Kundeninformation 10.03.2008

NEU

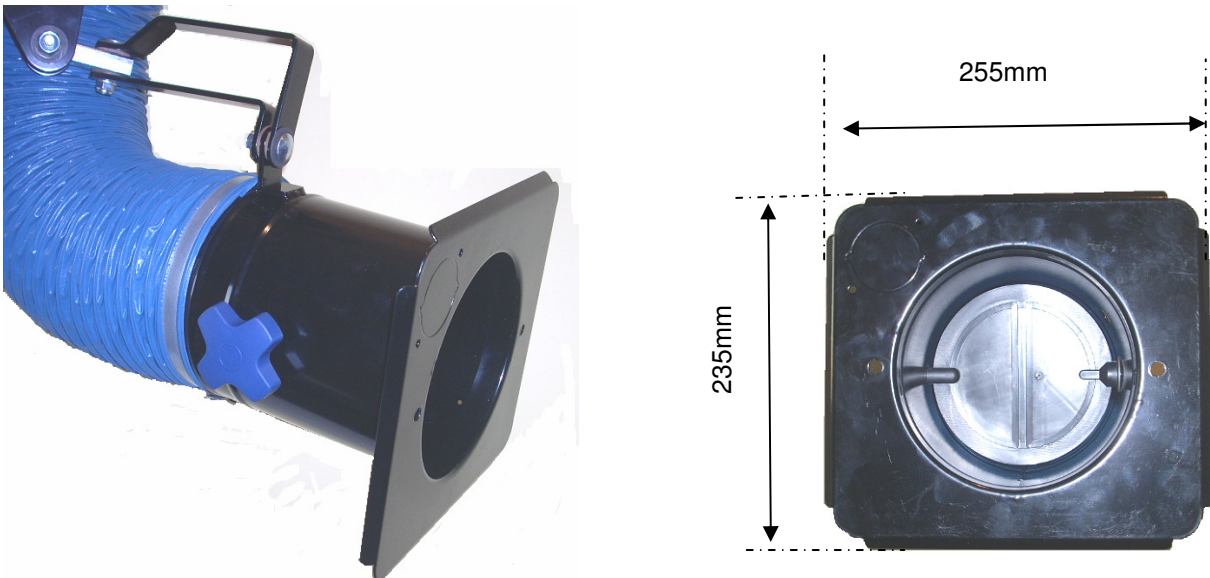
Im Rahmen der Produktweiterentwicklung ist die Form der Erfassungselemente optimiert worden.

Um den wirksamen Erfassungsbereich zu erweitern, haben wir den bis dato runden Flansch durch eine strömungsoptimierte, viereckige Platte ersetzt.

Die Platte bietet außerdem die Möglichkeit, das Erfassungselement auf eine ebene Fläche (z.B. Tischplatte) aufzusetzen.

Die Form entspricht den Empfehlungen der BGR-121, Anhang 1.

Ab sofort werden alle Absaugarmtypen Ø 160mm mit dieser Form ausgeliefert.
